B 70 von Abs. 510 / Stat. 0,446 bis Abs. 500 / Stat. 0,015

Neubau der Ledabrücke im Zuge der B 70

Unterlage 0.2 D Beiblatt zum Deckblattverfahren

Beiblatt zum Deckblattverfahren

Abbildung 1: Zufahrtsrampe zum Flurstück 12 (Auszug aus Unterlage 5, Blatt 1)

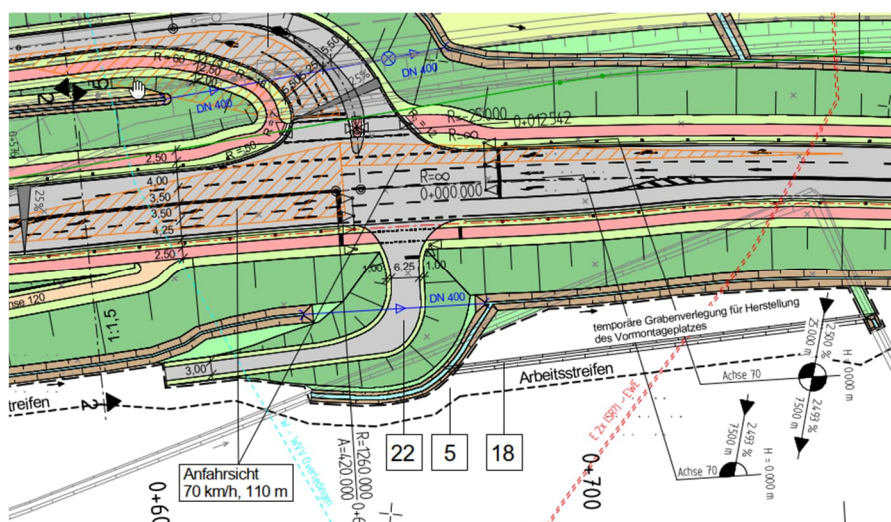
a) Erreichbarkeit des Flurstücks 12, Flur 6, Gemarkung Nettelburg

Vorhandene landwirtschaftliche Zufahrten werden im Rahmen der Baumaßnahme u. a. zur Erhöhung der Verkehrssicherheit im Bereich des dreistreifigen Straßenquerschnittes der B 70 nicht wiederhergestellt. Die Erschließung der Flurstücke erfolgt zukünftig über rückwärtige Wegeverbindungen. Das Flurstück 12, Flur 6, Gemarkung Nettelburg ist dabei gesondert zu betrachten. Es hat einen dreieckigen Zuschnitt und grenzt nördlich an die Leda, südlich an das Breinermoorer Sieltief und östlich an die B 70. Über das Schöpfwerk Breinermoorer Sieltief ist eine grundsätzliche Erreichbarkeit der Fläche gegeben, jedoch reicht die dortige Durchfahrtsbreite nicht aus, um das Flurstück mit Großgerät (z. B. im Rahmen von Mäharbeiten) zu erreichen. Durch den Wegfall der Flurstückszufahrten an der B 70 gibt es für den Eigentümer bzw. Pächter keine weitere Möglichkeit der Erreichbarkeit. Daher wurde im Rahmen des Deckblattverfahrens eine Zufahrtsrampe bei Bau-km 0+600 vorgesehen, die signaltechnisch in den Knotenpunkt B 70 / K 20 mit eingebunden wird. Zusätzlich wird eine Linksabbiegespur zur Dreiecksfläche anstelle der bisher geplanten Verkehrsinsel im Knotenpunkt B 70 / K 20 eingeplant. Um die Flächeninanspruchnahme so gering wie möglich zu halten, wird die Zufahrtsrampe abgekröpft und verläuft größtenteils parallel zum Straßendamm der B 70. Die Steigung beträgt ca. 12 %. Die neue Zufahrtsrampe hat insbesondere Auswirkungen auf die Unterlagen 5 (Lageplan) und 6.2 (Höhenplan).

Durch die Zufahrtsbefestigung ergibt sich eine Mehrversiegelung, die Auswirkungen auf die Ermittlung des Oberflächenabflusses und damit auf die Graben- und Durchlassdimensionierung hat. Eine Überprüfung durch das Ingenieurbüro Lindschulte hat ergeben, dass der Straßenseitengraben am westlichen Böschungsfuß der B 70 sowie der vorgesehene Durchlass DN400 unterhalb der neuen Zufahrtsrampe für die abzuleitende Wassermenge ausreichend dimensioniert sind.

- Anpassung des Grabens zwischen der B 70 und der K 20 aufgrund der vorgenannten Radwegverlängerung.
- Neuplanung einer Zufahrtsrampe von der B 70 zum Flurstück 12, Flur 6, Gemarkung Nettelburg bei Bau-km 0+660. Die Zufahrtsrampe wird zukünftig in die Signalisierung des Knotenpunktes B 70 / K 20 eingebunden. Die bisher vorgesehene Verkehrsinsel innerhalb der B 70 entfällt und wird durch eine Linksabbiegespur ersetzt.

- Hier: Unterlage 6.1, Blatt 1
 - Darstellung der neu geplanten Zufahrtsrampe zum Flurstück 12, Flur 6, Gemarkung Nettelburg bei Bau-km 0+660.
 - Ergänzung des Durchlasses DN 400 in der Zeile „Entwässerung rechts“ bei Bau-km 0+660 auf Grund der vorgenannten Zufahrtsrampe.

Abbildung 2: Viehtrieb am Breinermoorer Sieltief (Auszug aus Unterlage 5, Blatt 1)

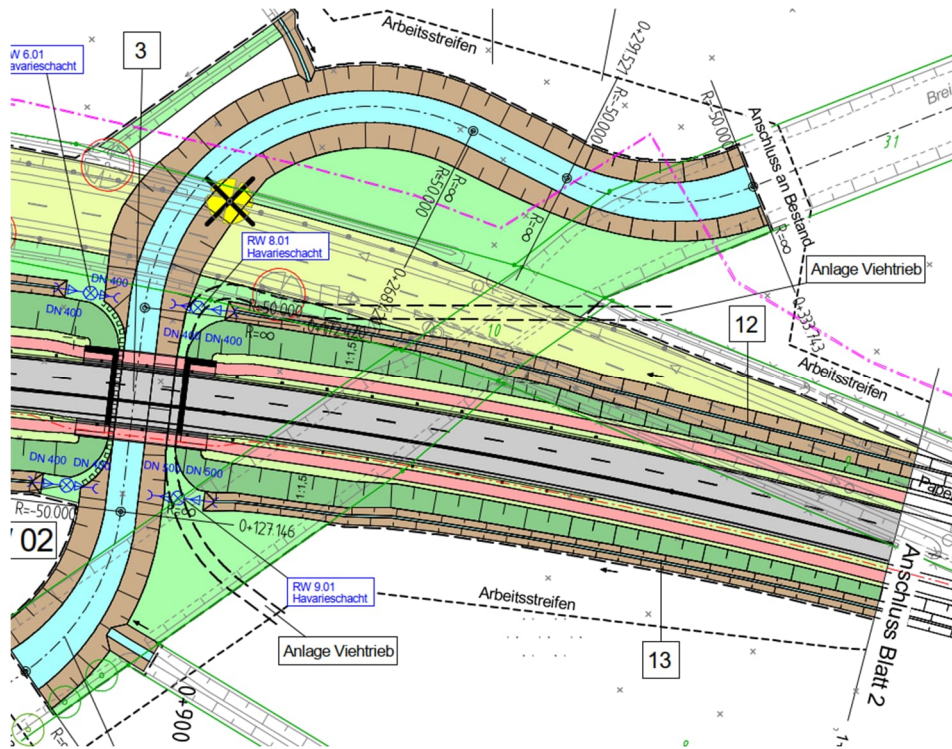
b) Viehtrieb zwischen den Flurstücken 8 und 32, Flur 6, Gemarkung Nettelburg

Im Zuge der Planungen des Brückenbauwerks über das Breinermoorer Sieltief wurde bereits zum Planfeststellungsverfahren unterhalb des Bauwerks ein Viehtrieb zur Verbindung der Grünlandflächen Flurstück 8 und 32, Flur 6, Gemarkung Nettelburg vorgesehen. Da im Bereich des zurückgebauten Breinermoorer Sieltiefs Anpflanzungen von Gebüsch und Gehölzbeständen geplant sind, bat der Eigentümer dieser Flächen im Rahmen des Beteiligungsverfahrens um die Freihaltung und Befestigung des Viehtriebes (z. B. mit wassergebundener Wegedecke). Die Breite des Viehtriebes beträgt 3,00 bis 5,00 m.

Die Befestigung des Viehtriebes hat zu einer Anpassung der Ursprungsplanung geführt, die im Bericht zu den Nachbilanzierungen (Anlage zur Unterlage 19.1.1) vom Ingenieurbüro Lindschulte festgehalten wurde. Es sind insbesondere folgende Unterlagen von einer Änderung betroffen:

- Darstellung des freizuhaltenden Viehtriebes zwischen den Flurstücken 8 und 32, Flur 6, Gemarkung Nettelburg südlich des Breinermoorer Sieltiefs.
- Ergänzung der Pflanzstandorte der geplanten Kopfweiden an der Grenze zum Flurstück 4, Flur 6, Gemarkung Nettelburg am südlichen Ufer des Breinermoorer Sieltiefs.
- Anpassung der Straßenseiten- und Verbindungsgräben, die die Trasse der alten Bundesstraßentrasse schneiden, aufgrund des geplanten Abtrags des alten Straßendamms der B 70.
- Ergänzung eines Textfeldes zum nördlichen und südlichen Deichschluss im Bereich der alten Ledabrücke.
- Korrektur der Schöpfwerksbezeichnung im Textfeld zum Trampelpfad von „Leda-Schöpfwerk“ in „Schöpfwerk Breinermoorer Sieltief“.
